**Avis délibéré sur le projet
de modification et d'extension du site de tri, traitement, caractérisation
et entreposage transitoire de substances radioactives
à Épothémont (10)
porté par la société SAS DAHER NUCLEAR TECHNOLOGIES**

n°MRAe 2024APGE152

Nom du pétitionnaire	SAS DAHER NUCLEAR TECHNOLOGIES
Commune	Épothémont
Département	Aube (10)
Objet de la demande	Demande d'autorisation environnementale portant sur l'augmentation des capacités à recevoir et à entreposer des substances radioactives, construction de nouveaux bâtiments et réaménagement de certaines parties du site.
Date de saisine de l'Autorité environnementale	29/10/24

Figure 11: Situation de la zone humide diagnostiquée

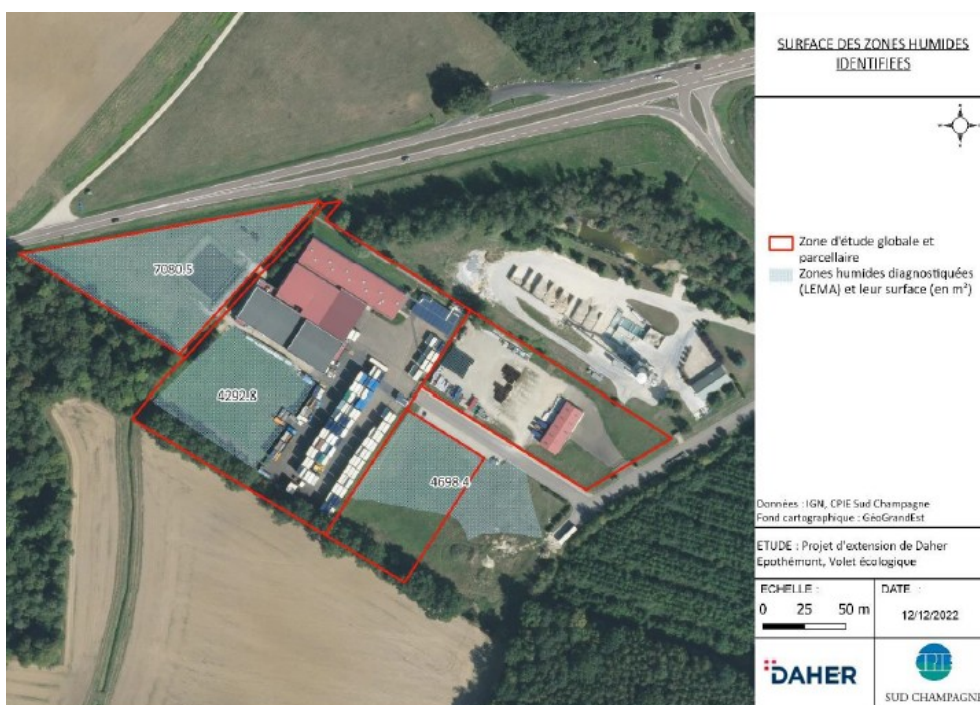
Afin de déterminer la surface de compensation de la zone humide impactée, une étude de sa fonctionnalité est jointe au dossier ; cette étude indique notamment que les impacts négatifs résiduels significatifs sur cette zone humide par le projet seront principalement de deux ordres :

L'Ae salue la proposition d'une parcelle de compensation plus d'une fois et demie plus grande que celle impactée³⁵. Cette mesure compensatoire est intéressante pour la biodiversité en général avec la transformation d'une parcelle cultivée de 5,205 ha en prairie humide avec création de mares, haies et bois. Cette parcelle appartient au même bassin versant et à la même unité écologique que le site du projet.
